RESOLUCIÓN No. 2317

Por la cual se NIEGA el diseño y ocupación del espacio donde se instalarán los elementos que conforman una Estación de la Red de Telecomunicaciones denominada CELDA SAN JOSE, localizada en la Calle 24 Sur No. 12-30, "Urbanización Llano de Mesa (San José) Manzana I, Lote 24, Localidad de Rafael Uribe Uribe.

LA SUBSECRETARIA DE PLANEACIÓN TERRITORIAL

Planta Cubierta
Escala 1:75

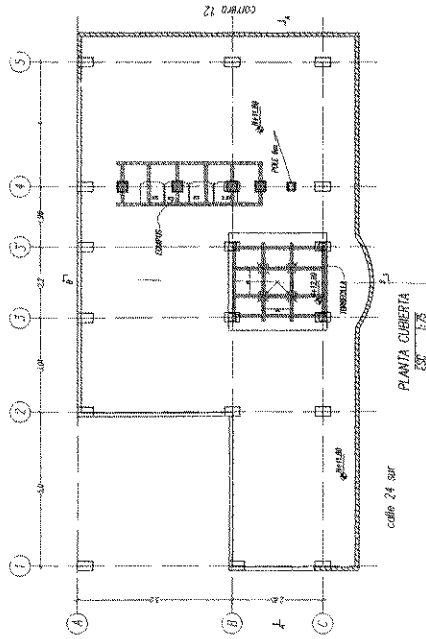
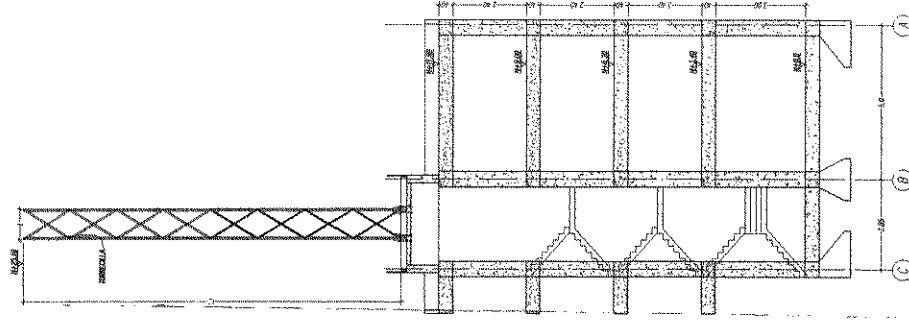
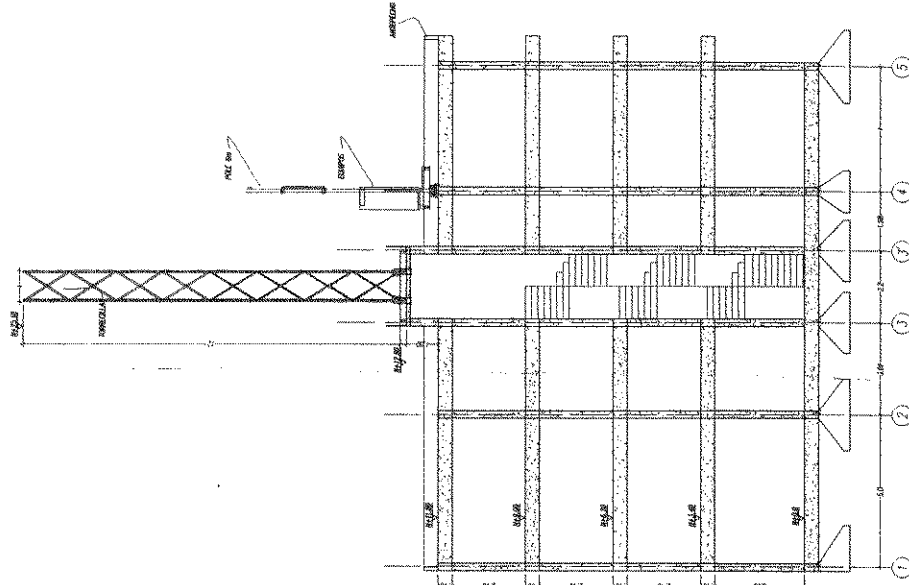
Revisado el Documento Descripción del Proyecto (formato M-IN-003), NO se ajustó la siguiente información: En el numeral 2.5.4 el lote indicado es el 12. En el numeral 4.2. la altura total señalada es 25.80 metros (Según la propuesta final en el plano PL-1, la altura total de la estación es de 27.10 metros incluido el pararrayos).

En la Planta General escala 1:125, del plano PL-1 se modifica la ubicación de la claraboya de la cubierta y se plantea un acceso a la cubierta que no está aprobado en la licencia de construcción No. LC 05-3-0396 del 8 de julio de 2005. El peticionario no anexó la respectiva licencia de modificación que establece el artículo 16 del Decreto 195 de 2005.
